Onderwerp:
Wateradvies betreffende Sylsbrêge te Jirnsum

Op 11 juni 2013 ontvingen wij uw aanvraag voor een watertoets voor het vervangen van een bestaande brug, de Sylsbrêge aan de Grousterdyk te Jirnsum. Uit de digitale watertoets is gebleken dat voor dit plan de normale procedure moet worden doorlopen. In de normale procedure wordt door Wetterskip Fryslân een wateradvies opgesteld waarin wordt ingegaan op de specifieke punten van het betreffende plan. Deze brief vormt het wateradvies voor het hierboven genoemde plan.

Figuur 2, ontwerp toekomstige brug

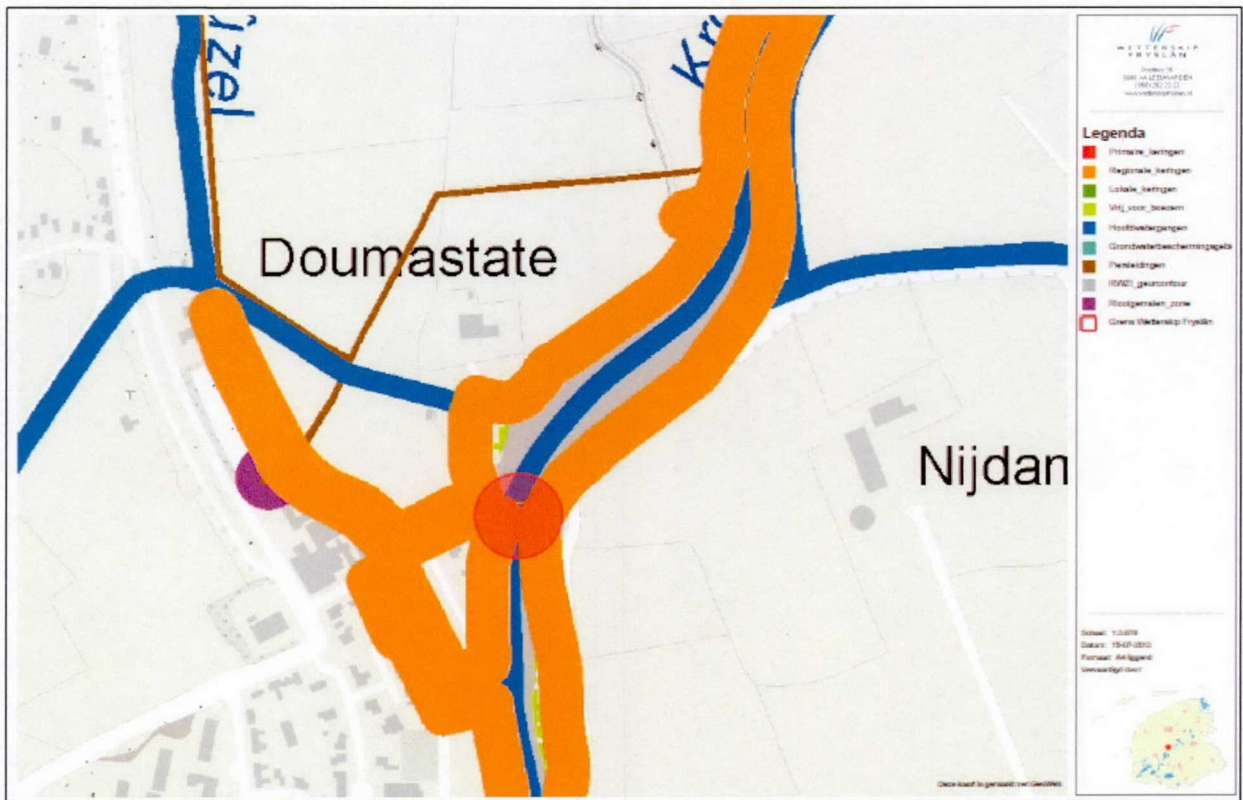
De betreffende vaart waarover de brug wordt vervangen is een hoofdwatgang van Wetterskip Fryslân. De hoofdwatgangen hebben een belangrijke aan-, af- en doorvoer functie. Daarom mag de vaart (hoofdwatgang) tijdens de uitvoer van de werkzaamheden niet worden gestremd. Wij verzoeken u om vooruitlopend op de uitvoer van de werkzaamheden e.e.a. met Wetterskip Fryslân af te stemmen.

Langs de vaart ligt een boezemkade. Door een hoog maaiveld is de boezemkade niet altijd direct herkenbaar als zijnde een kade. Een regionale kering of boezemkade beschermt het achterliggende gebied tegen hoge waterstanden in de Friese boezem. De boezemkade heeft met een bepaalde hoogte een kerende werking. Deze kerende werking moet te allen tijde gehandhaafd worden. Aan beide kanten van de boezemkade hanteert Wetterskip Fryslân een obstakelvrije zone van 5 meter gerekend vanaf de teen van de kade. Deze obstakelvrije zone is nodig voor beheer en onderhoud van de boezemkade. Voor werkzaamheden binnen de kernzone en de obstakelvrije zone van de boezemkade is een watervergunning nodig. Meer informatie hierover vindt u onder *Waterwet* in deze brief.
